Bemærkninger til afgrænsning af miljøkonsekvensrapporten.

Vedlagt fremsendes høring vedrørende udkast til afgrænsning af miljøkonsekvensrapport for en del af Solrød Erhvervskile.

HØRINGSSVAR til Høring af afgrænsning af miljøkonsekvensrapport for en del af Solrød Erhvervskile

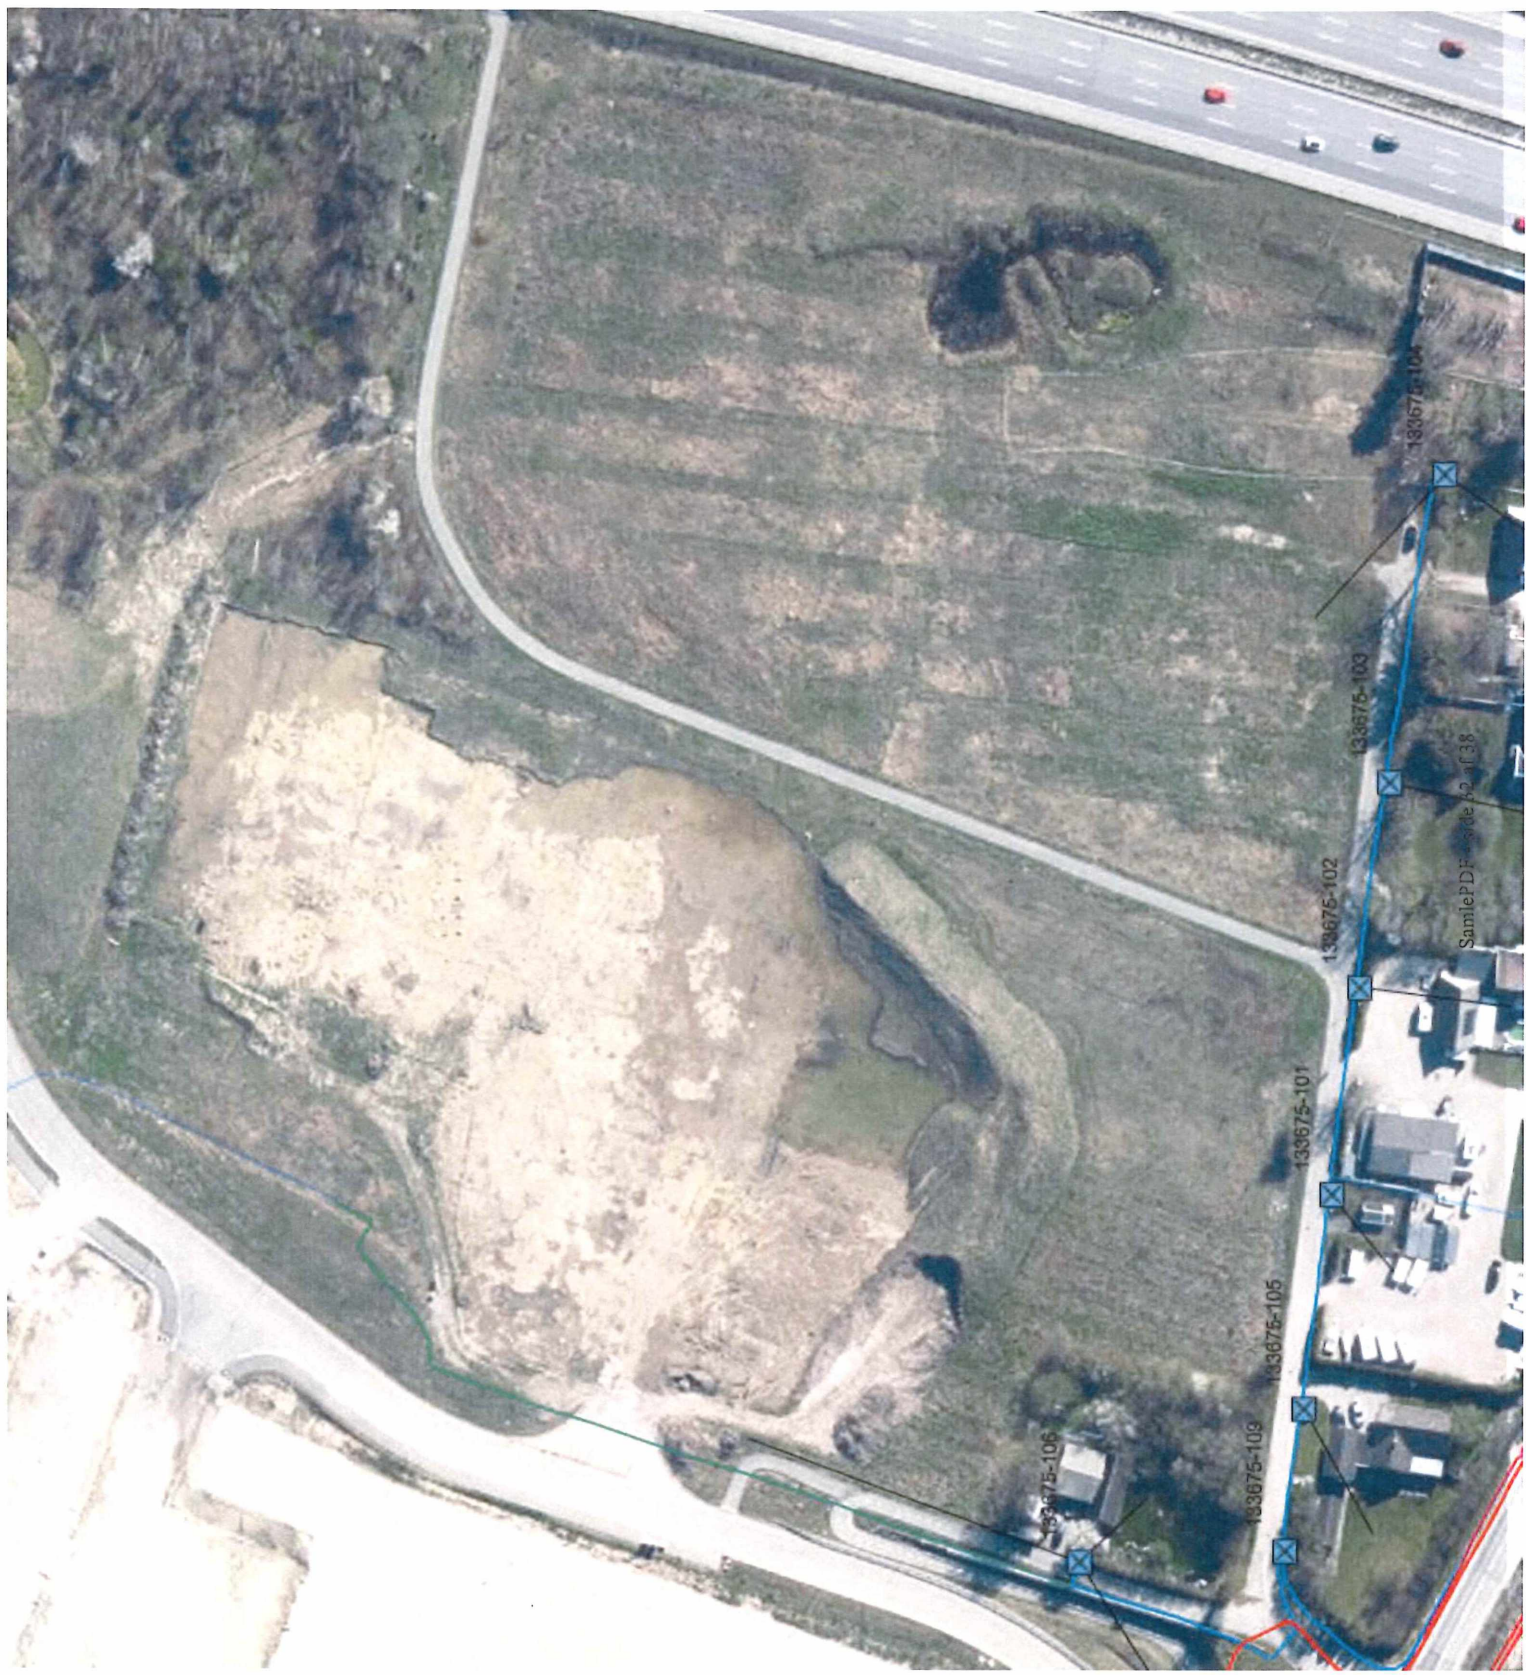
Cerius har som det fremgår af kortet nedenfor ikke større højspændingsanlæg på de af afgrænsningsrapporten nævnte matrikler i Solrød. Der er lokal lavspændingsforsyning langs matrikelgrænsen (kabler og skabe markeret med blå) som der på normal vis skal tages hensyn til såvel ved byggeplads, som ved endeligt byggeri. Men der synes ikke at være ledningsanlæg der decideret skal flyttes for at etablere logistikcenter mv. Bygherre/rådgiver skal på normal vis tilmelde både byggestrøm og endelig elforsyningsbehov til Cerius så tidligt som muligt.
